**SOCIETE D'EXPLOITATION EOLIENNES BEAULIEU
(BEAULIEU 36)**

Mémoire en réponse

À l'avis de la mission régionale d'autorité environnementale (MRAe)

Le 22 décembre 2020

Carte 2 – Carte du contexte éolien (parcs exploités, autorisés, et en instruction)

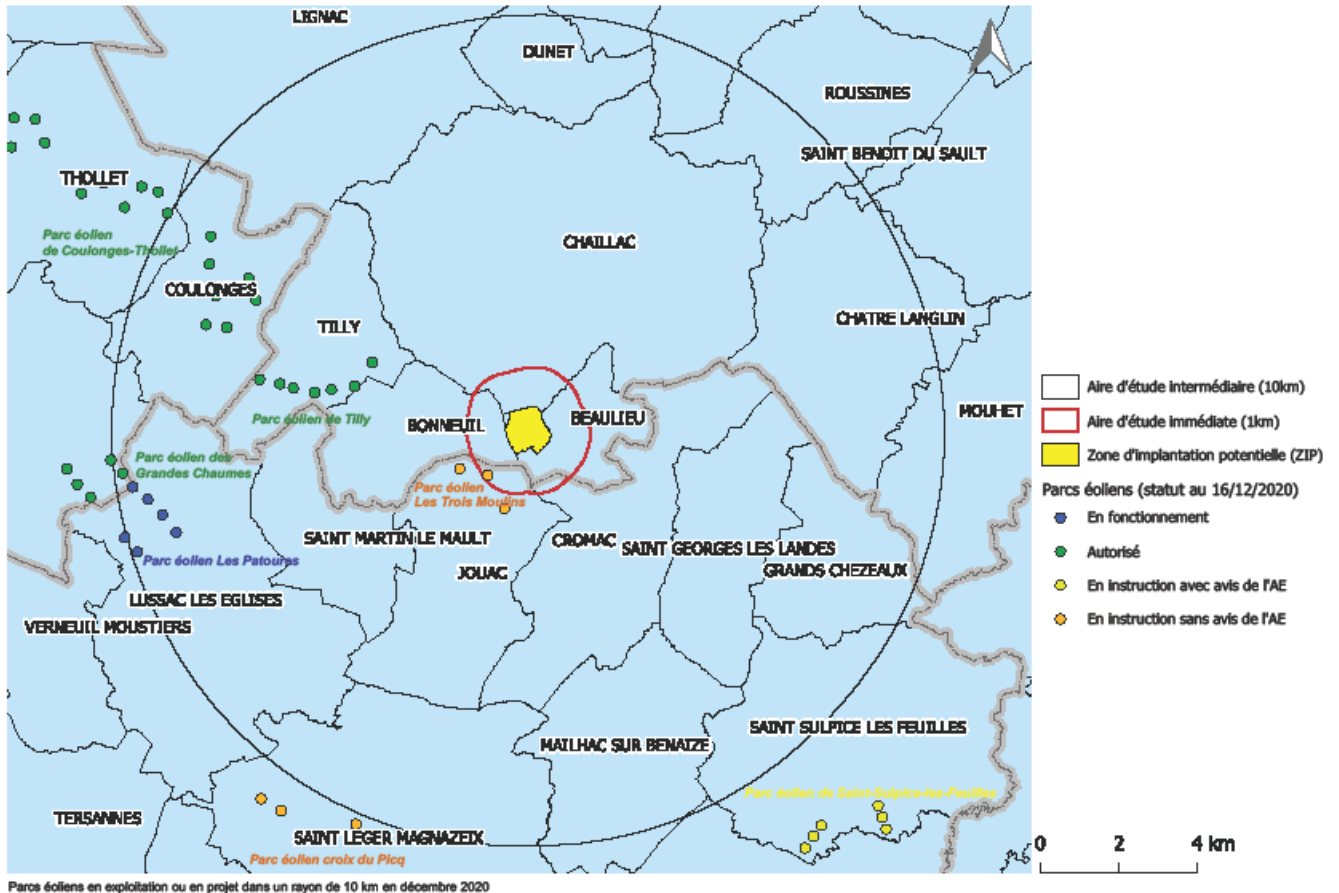
Néanmoins pour une parfaite transparence la carte du contexte éolien présentée dans l'avis de la MRAe n'est plus d'actualité.

De plus, le projet des Trois Moulin, sur la commune de Jouac n'est pas situé à 9km, mais à plus de 1 km et le parc éolien de Mailhac sur Benaize a été refusé.

Illustration : champs éoliens en exploitation ou en projet dans un rayon de 10 km en 2016

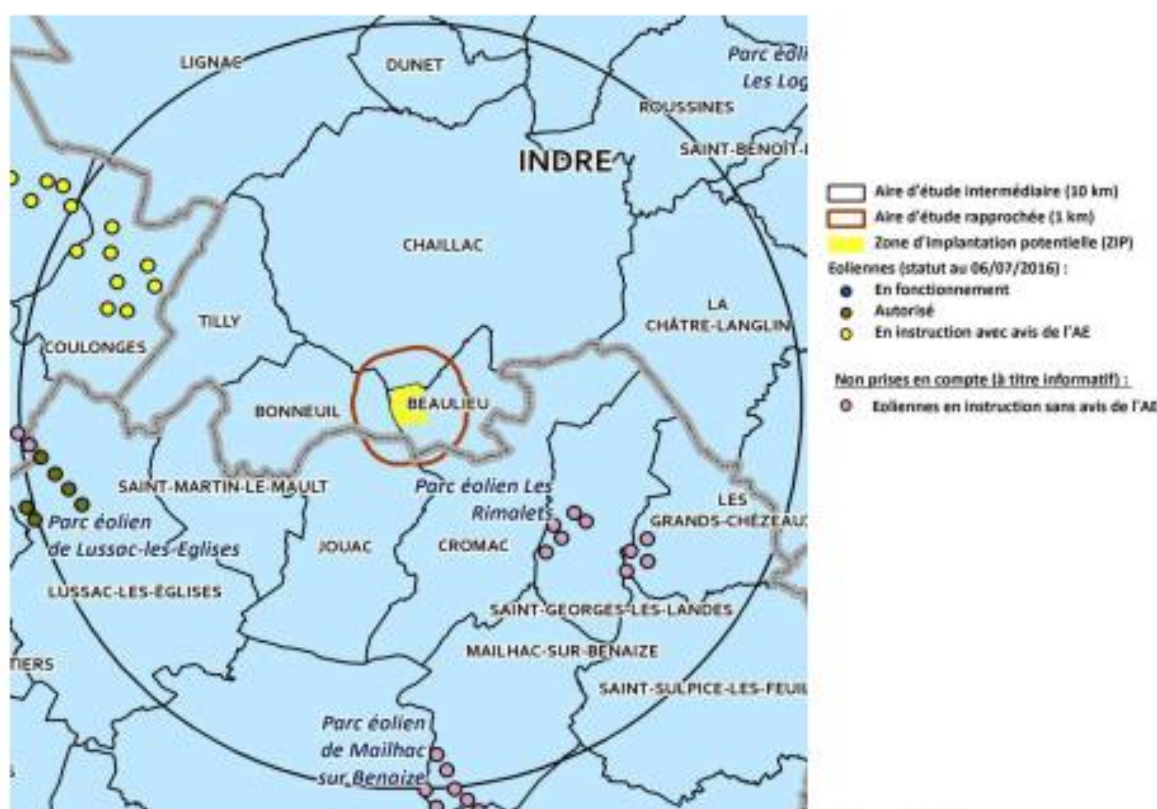
Le contexte éolien du projet prend en compte les parcs éoliens en exploitation ou en projet implantés dans les aires d'étude, notamment ceux compris dans un rayon de 10 km :

- le parc éolien de Tilly, à environ 3,7 km et composé de sept éoliennes, autorisé en 2018 ;
- le parc éolien de Thollet-Coulonges (Vienne), à 7 km et composé de 19 éoliennes, autorisé en 2018 ;
- le parc éolien « les Patoures », à Lussac-les-Églises (Haute-Vienne) à environ 9 km et composé de six éoliennes, en fonctionnement ;
- le parc éolien des Grandes Chaumes énergie, à Brigueil-le-Chantre (Vienne) à environ 10 km et composé de cinq éoliennes, autorisé en 2018 ;
- le parc éolien des Trois Moulins, à Jouac (Haute-Vienne) à environ 9 km et composé de trois éoliennes, en cours d'instruction ;
- le parc éolien de Mailhac-sur-Benaize (Haute-Vienne), à environ 9 km et composé de sept éoliennes, en cours d'instruction ;
- le parc éolien la Croix du Picq, à Saint-Léger-Magnazeix (Haute-Vienne) à environ 10 km et composé de quatre éoliennes, en cours d'instruction.
